SERVICE INFO – FAG 0033

Optické rozdíly - senzorů prstenců ABS

Všimněte si různého provedení nábojů kol

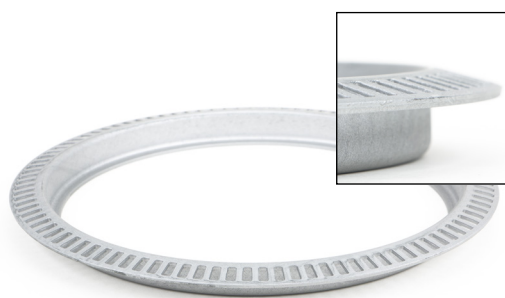
U vozidla DAF se používají dva různé náboje kol, ve kterých jsou namontovány jednotky ložiska kola (RIU) s objednacím číslem 566283.01.H195.

Objednací číslo 434 0579 10 je vhodné pro náboje nového provedení

Příslušné prstence pro snímače ABS se pro tyto náboje kol liší. Pokud mají být vyměněny, je důležité si uvědomit optické rozdíly a pro tyto účely je správně přiřadit.

Prstenec senzoru ABS s objednacím číslem 434 0580 10 je vhodný pro náboje kol ve starém provedení
